Rejonowy Zarząd Infrastruktury w Zielonej Górze
Szef Zarządu
płk Robert Borejko

RZIZG.SZP.2612.1.2025
Zielona Góra, 27 marca 2025 r.

dotyczy: 1/PN/24244/2025

Odpowiadając na pytania Wykonawcy w postępowaniu pn. „Budowa obozowiska kontenerowego wraz z infrastrukturą towarzyszącą w Trzebieniu w systemie zaprojektuj i wybuduj” niniejszym przesyłam treść pytań wraz z odpowiedziami.

Pismo 1560

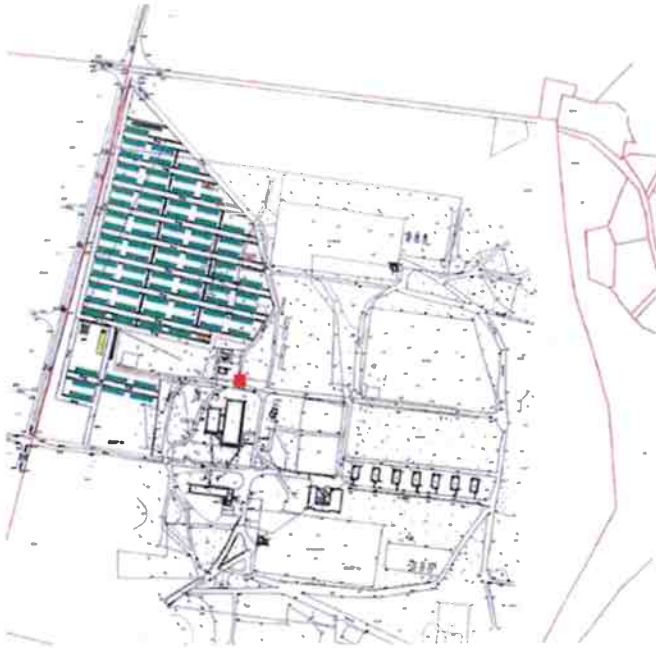
Pytanie: Zwracam się z prośbą o przesłanie technicznych warunków przyłączenia projektowanego obozowiska do sieci elektroenergetycznej TAURON Dystrybucja S.A. W celu oszacowania kosztów wykonania modernizacji istniejącej słupowej stacji transformatorowej znajdującej się na terenie obozowiska.

Modernizacja istniejącej stacji słupowej nie ma związku z postępowaniem.

W ramach inwestycji Wykonawca powinien wybudować nową stację transformatorową o mocy 1,5 MW, w sąsiedztwie istniejącej stacji słupowej, zachowując odległość od istniejącej stacji zgodną z przepisami. Przybliżony teren lokalizacji zaznaczony został na schemacie kolorem czerwonym.

Od nowoprojektowanej stacji transformatorowej należy rozprowadzić zasilanie do wszystkich kontenerów planowanych jak i dostarczanych i montowanych w ramach niniejszego postępowania.

Dodatkowo należy wykonać zasilanie agregatami prądotwórczymi pokrywającymi całość zapotrzebowania na energię (do czasu możliwości odbioru prądu od dostawcy Tauron).
